DDP / RFP 100024704

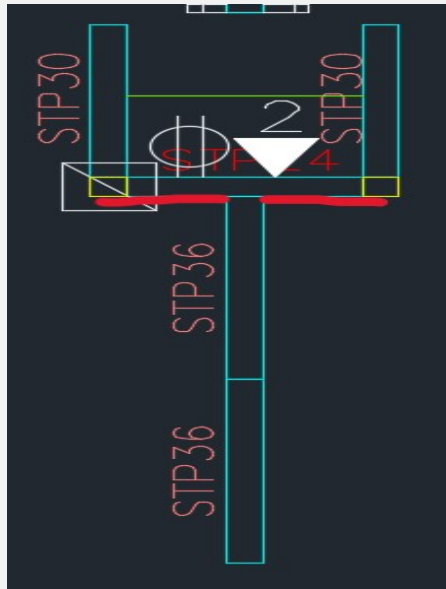
QUESTION #3 a) En ce qui concerne la catégorie 3, point 28 : i) Le client acceptera-t-il respectueusement notre profondeur de casier standard de 18" ? ii) Le client acceptera-t-il également une option de stratifié à 20 "D	QUESTION #3 a) Regarding category 3, item 28: i) Will the client respectfully accept our standard locker depth of 18"? ii) Will the client also accept a laminate option at 20"D 3LSL1HXXLM12D20XHXS?

3LSL1HXXLM12D20XHXS ?

- a) Our IDS states that lockers must be 12x20x66 and our 1 tier lockers must be the following CAT - 1 tier: 3LSL1HXXPM12D20XHXS / 3LSL1HXXLM12D20XHX
- b) No, we must have 4 legs for our chairs due to safety concerns
- c) No to the wing panel being added. We followed our Interior Design Standards guidelines for this space and it does not suggest we add a wing panel.

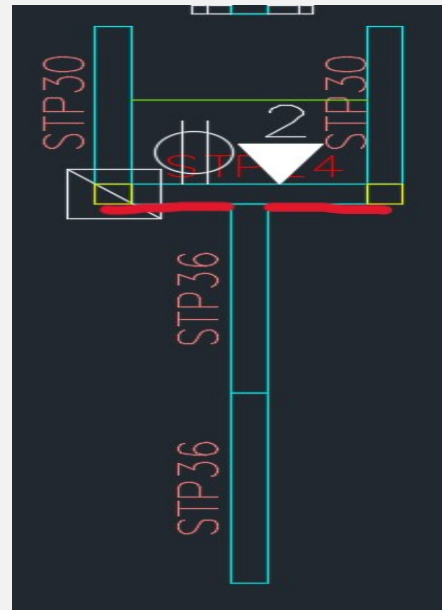
c) Regarding the image of the floor plan, will the client accept two wing panels beside the 24" panel for more stability?

The two red lines represent the panels (wing panels) we need to stabilize the two 36" panels.

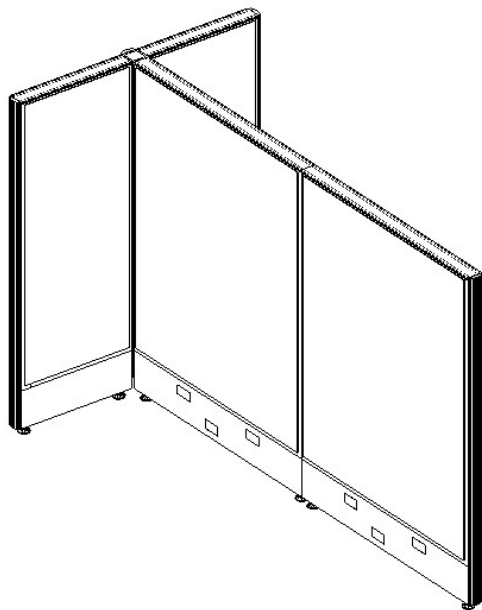
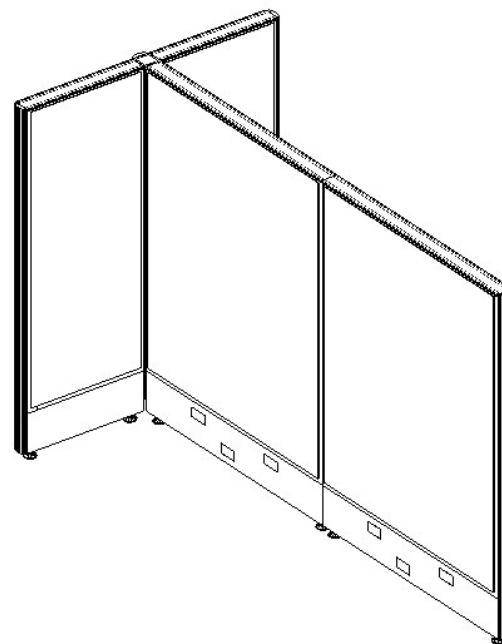
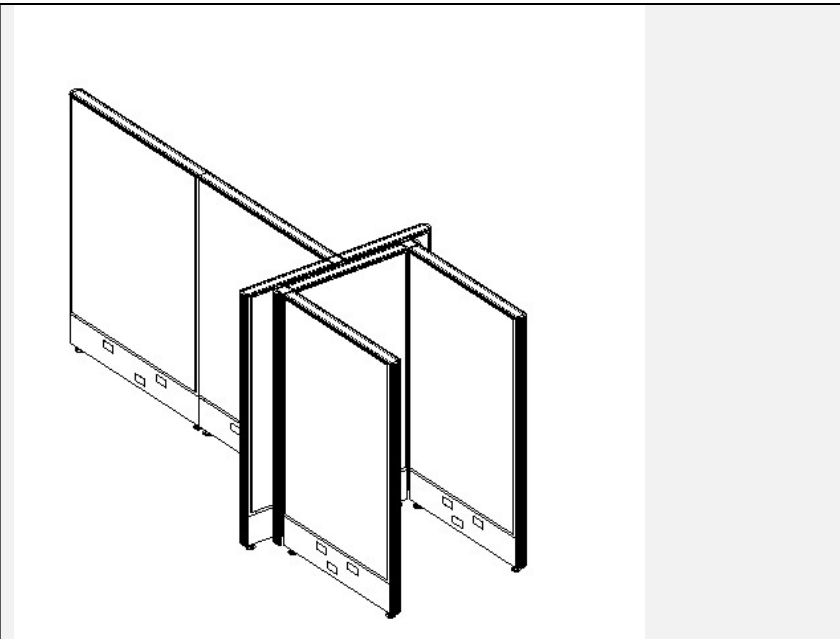
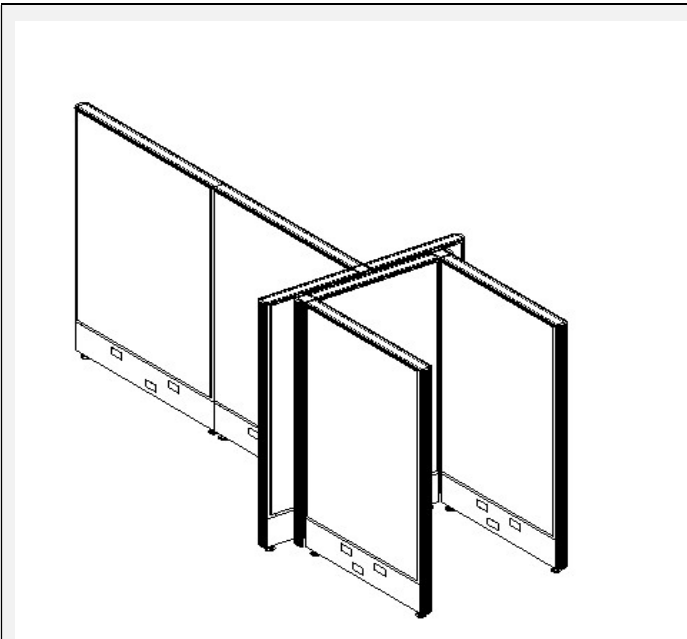
The first image is the wing panel in 3D.

The second image is what it will look like with the other panel in front of it.
